MARCA TOYOTA

MODELO PRIUS (ZVW30)

VERSIÓN 1.8 Hybrid (2ZR-FXE) 73 KW 99 CV 1798 Cm3

Ver imagen 1:

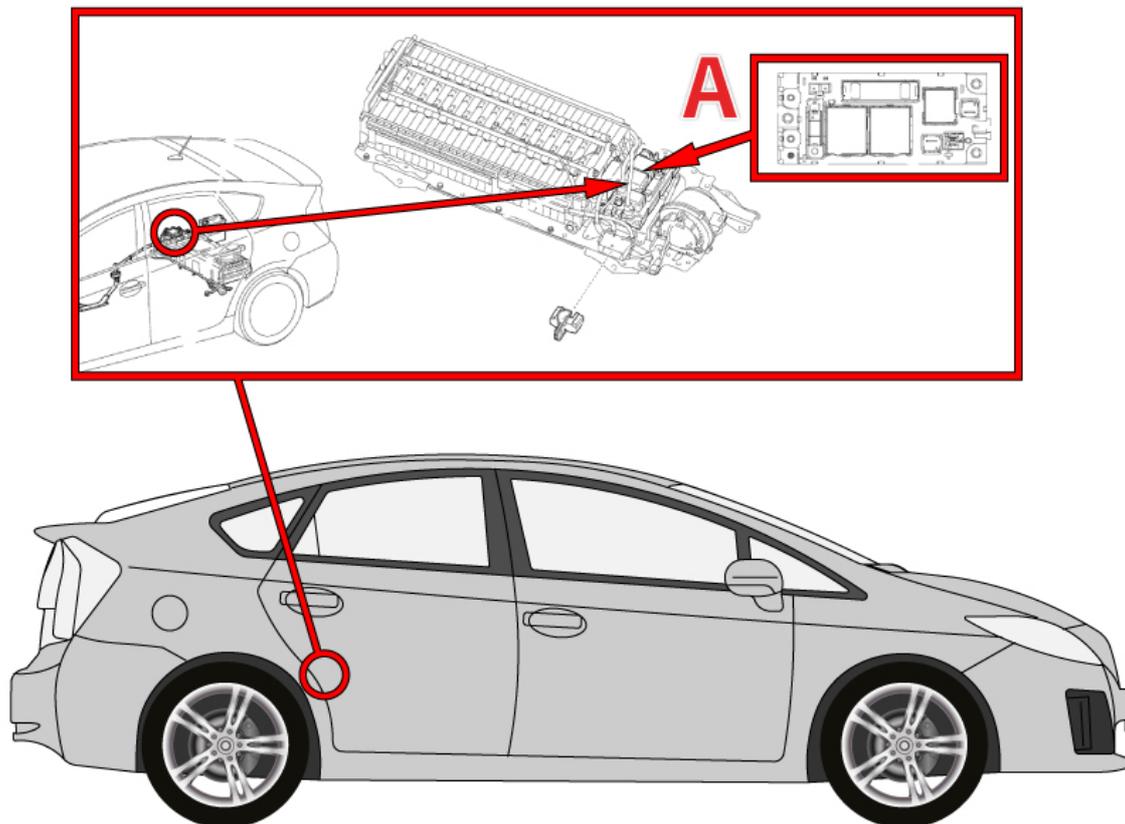
Defecto interno en el bloque de empalmes de la batería híbrida.

- Realizar lectura de códigos de avería registrados en la unidad de control del sistema híbrido con el útil de diagnóstico.
- Confirmar que se registran uno o varios de los códigos de avería mencionados en el campo síntoma de este boletín.
- Confirmar que se reproducen los síntomas mencionados en el campo síntoma de este boletín.
- Sustituir el bloque de empalmes de la batería híbrida (Ver imagen) por una versión modificada, siguiendo las instrucciones del manual de reparaciones.

A - Bloque de empalmes de la batería híbrida.
